关于 2024 年东区片区内街管网改造工程 (上社等 4 个片区) 施工总承包项目 招标图纸的补充说明

经核查,我方发现于《2024 年东区片区内街管网改造工程(上社等 4 个片区)》的招标图纸中存在部分表述或细节差异,现就相关事项补充说明如下:

图纸位置：[岗元新村子项-《管道敷设断面示意图 G7-S1-1-07》]

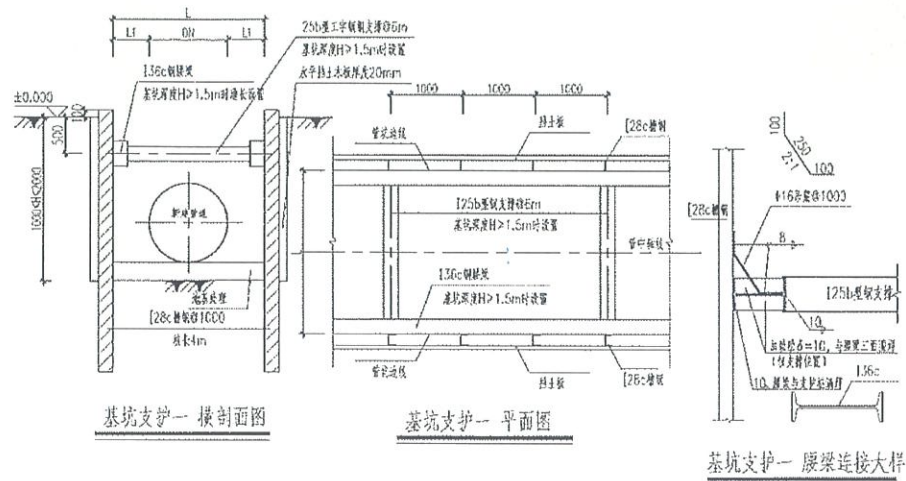
原图纸漏项：[DN600 基坑参数及支护形式]

补充说明：

DN600 基坑参数为：

球墨铸铁管/钢管/钢塑管基坑参数表（车行道）

序号	管道公称直径	无支护基坑开挖宽度	同槽基坑开挖宽度	有支护基坑开挖宽度	管顶覆土	垫层
	DN (mm)	B(mm)	B(mm)	B(mm)	h1(m)	h2(m)
1	50及以下	300	500		0.7	0.05
2	80	350	600		0.7	0.05
3	100	700			0.7	0.10
4	150	750		1050	0.7	0.10
5	200	800		1100	0.7	0.10
6	300	900		1200	0.7	0.15
7	400	1000		1300	1.0	0.15
8	600	1200		1700	1.2	0.15

DN600 管基坑支护形式采用 4 米槽钢；
